Wettbewerb für ein Bankgebäude in Basel der Schweizerischen Nationalbank.

Aus dem Bericht und Urteil des Preisgerichts.

1. Rang, Entwurf Nr. 4. — Arch. Suter & Burckhardt.

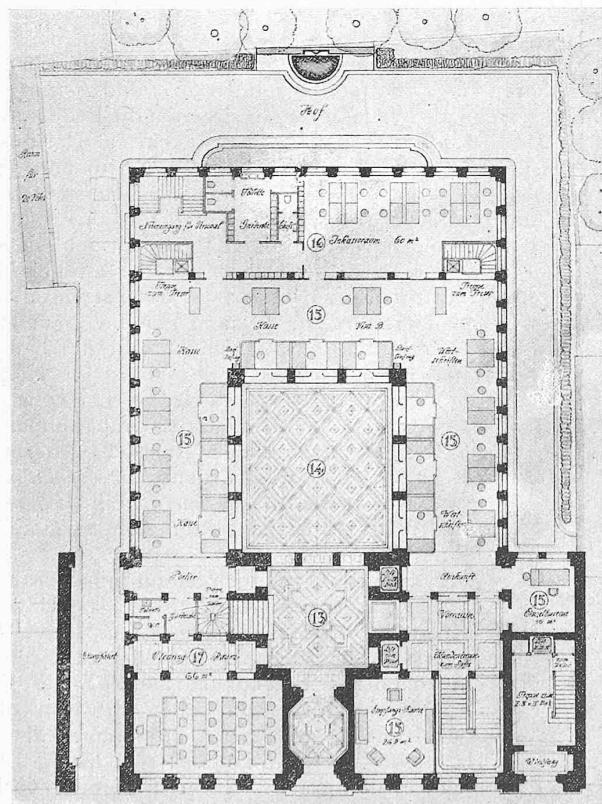
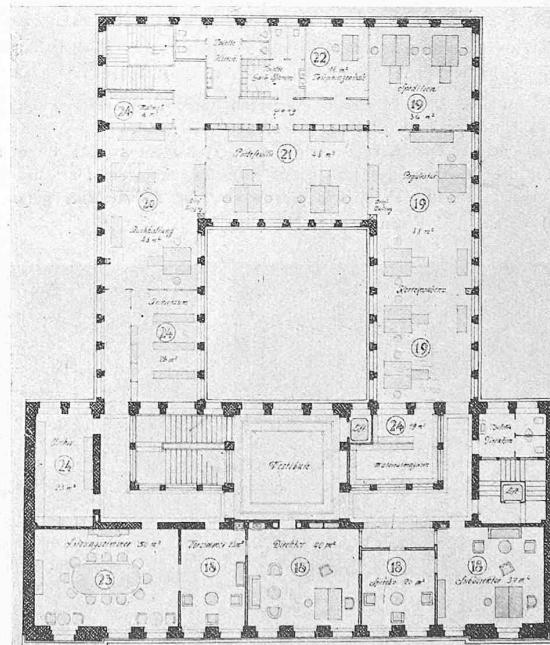
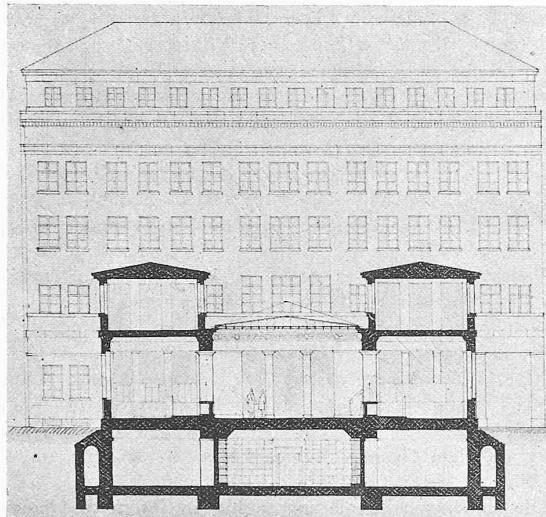
Nr. 4. „Pro Ultimo.“ Durch das Abrücken des niedrigen Hofbaues von den nachbarlichen Grenzen ist eine vortreffliche Beleuchtung und Lüftung der Arbeitsräume gesichert. Ein grosser

Vorteil des Projektes liegt ferner in der Anlage eines einzigen, gut dimensionierten Lichthofes. Ausgezeichnet sind die Beziehungen und die räumliche Ausgestaltung der verschiedenen Dienstabteilungen im Erdgeschoss. Zu bedauern ist die Beanspruchung wertvollen Platzes durch Toilette und Garderobe, die leicht, wie auch im ersten Stock, östlich verlegt werden können. Vom architektonischen wie auch vom Standpunkte des Dienstbetriebes sehr gut ist die

Lösung der Wertschriften-Abteilung mit reichlich beleuchteten Nebenräumen. Der Wertschriftenchef hat einen freien Ueberblick über seine Abteilung und die Safes-Treppe. Vom Haupteingang aus ergibt sich eine gute Steigerung der Raumwirkungen bis zur Schalterhalle. Das Vestibül ist architektonisch ausgezeichnet angelegt. Die Miertertreppe ist gut plaziert; besonders wertvoll ist der direkte Eingang von der Strasse. Tresor und Kontrollgang sind ausserordentlich übersichtlich. Die Tresor-Kabinenfenster gegen die nördlich anschliessenden Räume sind aus Gründen der Sicherheit unzulässig. Die Aufteilung der Fensterwände im Sitzungszimmer und Subdirektorenzimmer ist unrhythmisches.

Die Hauptfassade ist gut und kräftig gegliedert, in Einheiten jedoch nicht ausgereift. Das über die zulässige Bauhöhe

hinausragende Attikageschoss ist wegzulassen. In diesem Falle sind die Abwartwohnung im Dachstock auf die Südseite und die Archive auf die Nordseite zu verlegen

2. Rang, Entwurf Nr. 8. Erdgeschoss, I. Stock und Hauptfassade.

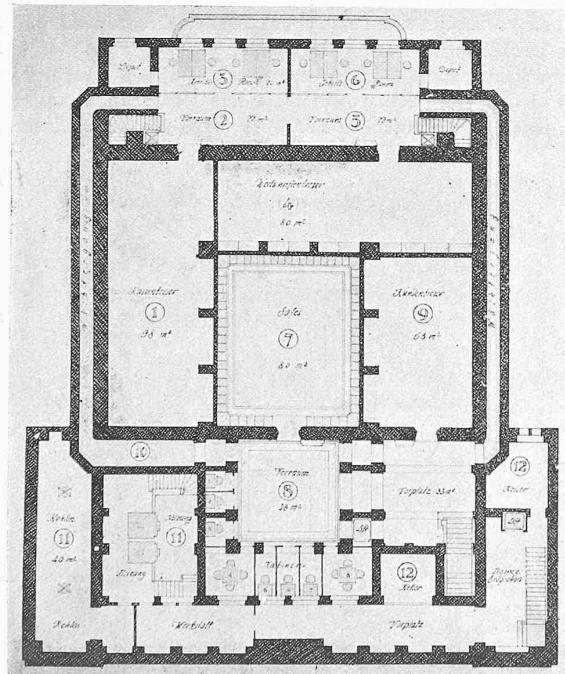
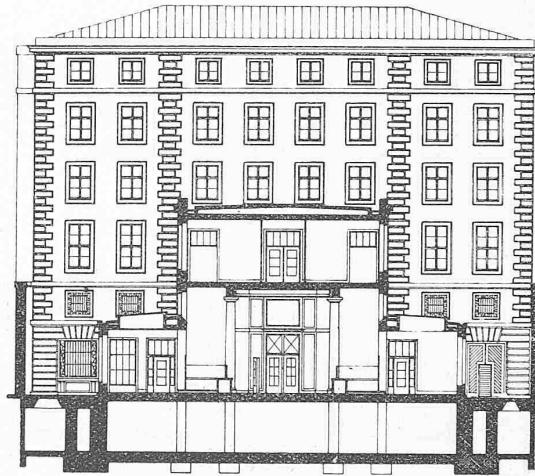
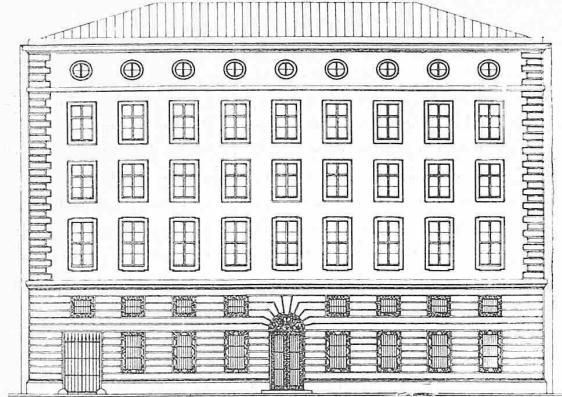
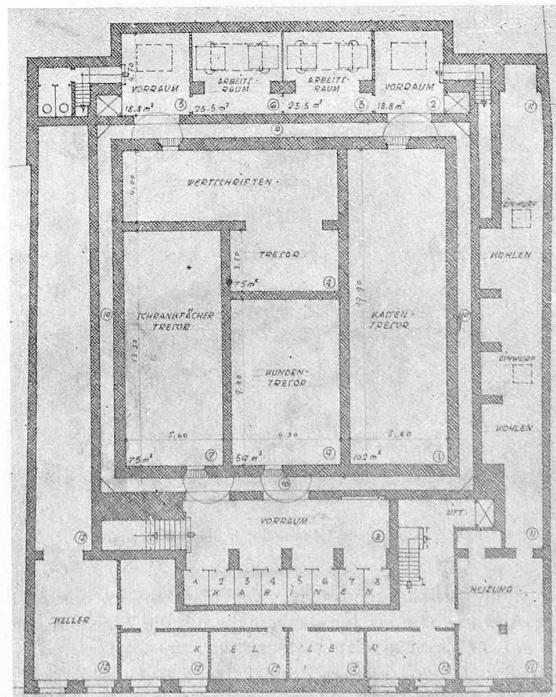
ist erforderlich und möglich. Die Schalter-Anordnung und die Verbindung mit den dahinterliegenden Arbeitsplätzen ist sehr gut. Die Kassaboten sind von der Kasse aus nicht leicht kontrollierbar. Die Nebenräume der Wertschriften-Abteilung sowie der Safes-Zugang sind grundsätzlich an richtiger Stelle, in ihrer Gestaltung jedoch verbessерungsbedürftig und verbesserungsfähig. Eingang und Vestibül sind gut gestaltet und in den Abmessungen gut abgewogen. Die Tresoranlagen und besonders der Wächtergang sind sehr übersichtlich und sicher angelegt. Wertschriften- und Schrankfächer-Tresore sind bedeutend zu klein. Der erste Stock ist ebenso knapp als zweckmässig disponiert. Die Beleuchtung des Vorplatzes vor den Direktionsräumen müsste durch weitergehende Auflösung der Korridorwände verbessert werden. Das aus praktischen Gründen wünschbare

Nr. 8. „Gold.“ Dieses Projekt ist das einzige, das ohne Lichthof die Schalterhalle einwandfrei durch hohes Seitenlicht beleuchtet. Die Arbeitsräume sind durch Ober- und Seitenlicht vorzüglich erhellt und lüftbar. Eine Verbreiterung der Schalterhalle

Zwischengeschoss ist architektonisch nicht genügend verarbeitet. An Stelle des Essraumes und des Archives im Zwischengeschoss würde zweckmässiger eine Abwartwohnung untergebracht. Auch bei diesem Projekte ist die offene und knappe Ausmündung der Miertertreppe und des dazu gehörenden Aufzuges in die Durchfahrt zu beanstanden. Die Architektur der Hauptfassade ist zu wenig charakteristisch, reizvoll dagegen sind die Fassaden gegen den Hof. (Schluss folgt.)

3. Rang (1600 Fr.), Entwurf Nr. 1. — Architekten Hans VonderMühl und Paul Oberrauch.

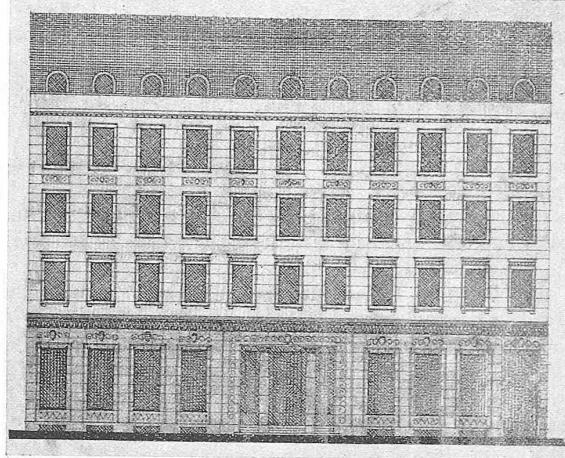
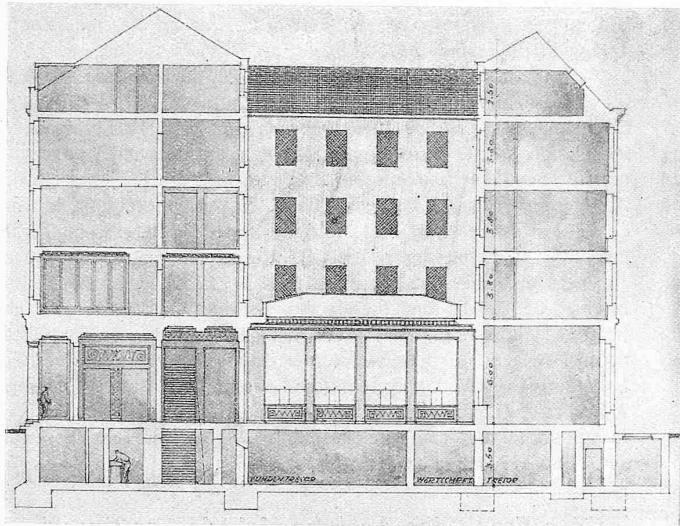
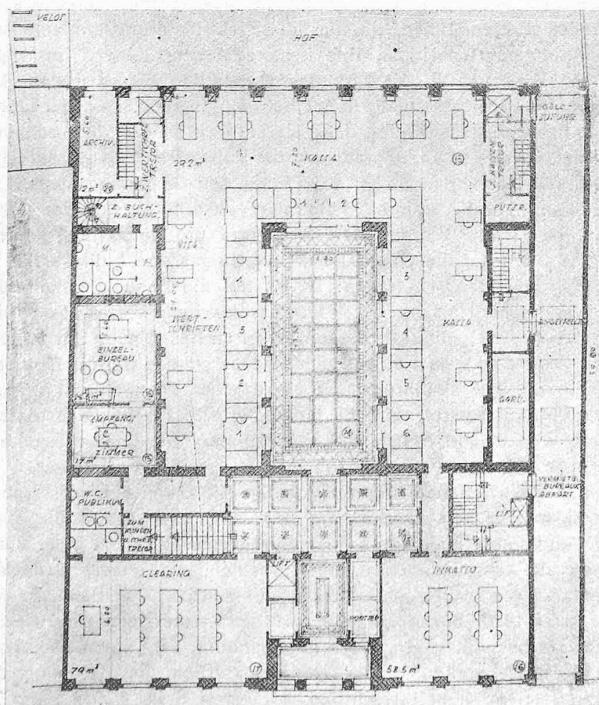
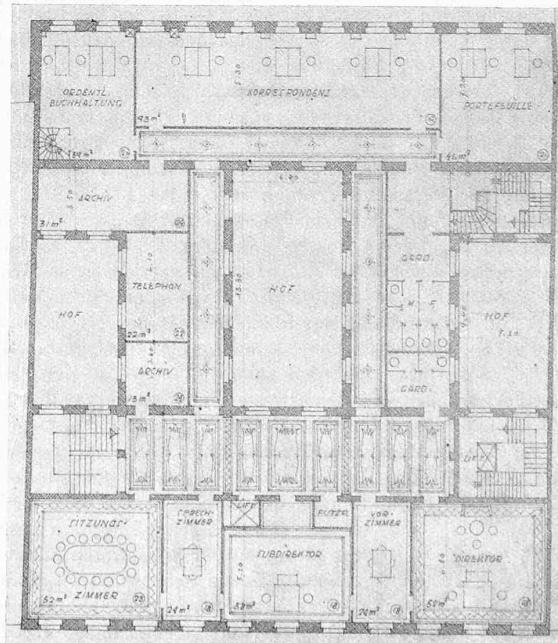
Nr. 1. „John Law.“ Die Beleuchtung des Gebäudes durch die drei schmalen Lichthöfe würde wesentlich verbessert, wenn der Hofbau um 1 oder 2 Stockwerke niedriger gehalten würde. Das Bureau des Chef der Wertschriften-Abteilung ist eine unerfreuliche Arbeitstätte, weil sie nur durch Oberlicht beleuchtet ist. Wertvoll für die Lüftung und Beleuchtung der Arbeitsplätze im Erdgeschoss ist das hohe Seitenlicht. Die gut angelegten Schalterplätze stehen in sehr zweckmässiger Verbindung mit den dahinterliegenden Arbeitsplätzen. Die Verbindungen mit den Tresoren durch Treppen und Aufzüge sind gut. Der Haupteingang ist gut betont durch eine zweckmässige offene Vorhalle. Die Trennungswand zwischen dem

disponiert und enthält gut geformte und genügend grosse Tresorräume. Durch Weglassung der Kontrollgangmauer beim Safes-Vorraum und bei den Arbeitsräumen 3 und 6 werden die Verhältnisse noch verbessert. Das erste Obergeschoss ist praktisch disponiert und architektonisch schön durchgebildet. Das gleiche gilt auch für die Anlage der weiteren Obergeschosse. Die Strassenfassade ist in Einzelheiten nicht restlos ausgeglichen, hat aber gute Verhältnisse und ist nicht ohne Vornehmheit. Doch dürfte sie bei ausgebauter Strassenfront die Bedeutung des Gebäudes nicht genügend zum Ausdruck bringen.

Vestibül und der Schalterhalle sollte im Interesse einer besseren Beleuchtung und Orientierung stark geöffnet werden. In gleicher Weise sollte die Trennungswand zwischen dem Vorplatz zu dem Safes-Zugang und den Arbeitsräumen der Wertschriften-Verwaltung stärker aufgelöst werden. Dadurch wird die Kontrolle von Seiten der Wertschriften-Verwaltung erleichtert und der Zugang zum Empfangsraum übersichtlicher. Das Kellergeschoss ist vortrefflich
